·DE·DANSKE·STATSBANER·
·1914·

Med Svar af 16/2-15
fra
Bygningskommissionen.

·AALBORG·STATION·
·VENTEBYGNING·
PERRON III.

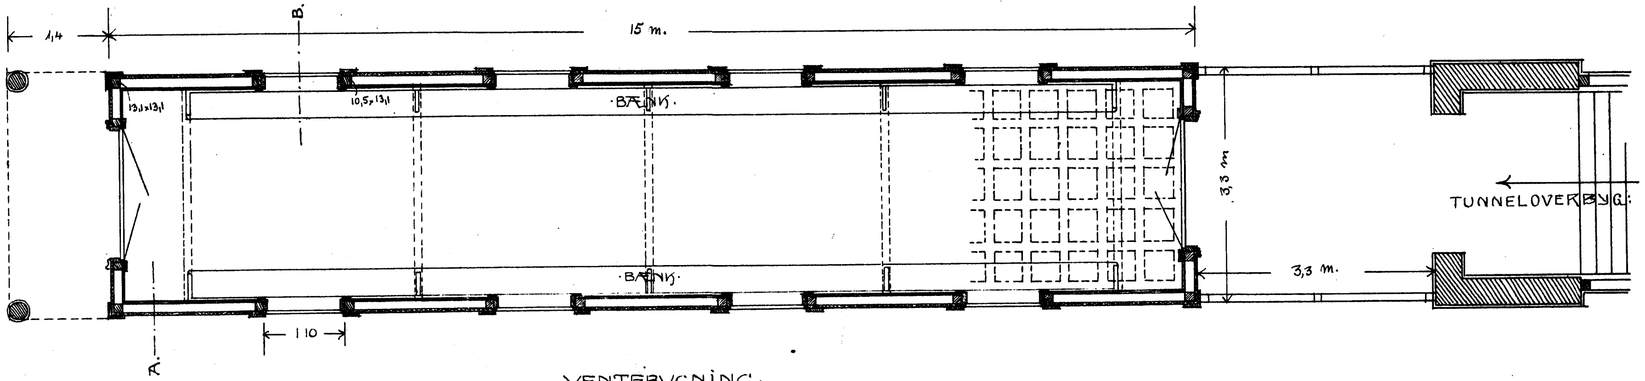
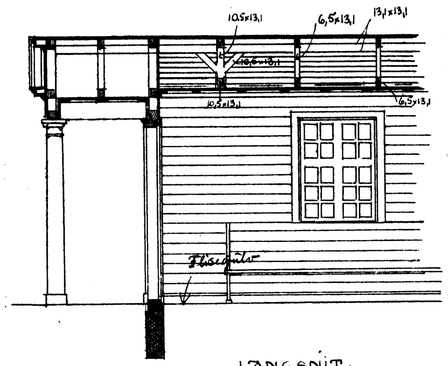
Bygningen paa Ventebygningen skal have ensartet samme Højde over Perronen som Bygningen paa Ekstrabygningen ved Tunnelledningen.
Taghældningerne skal være ens.
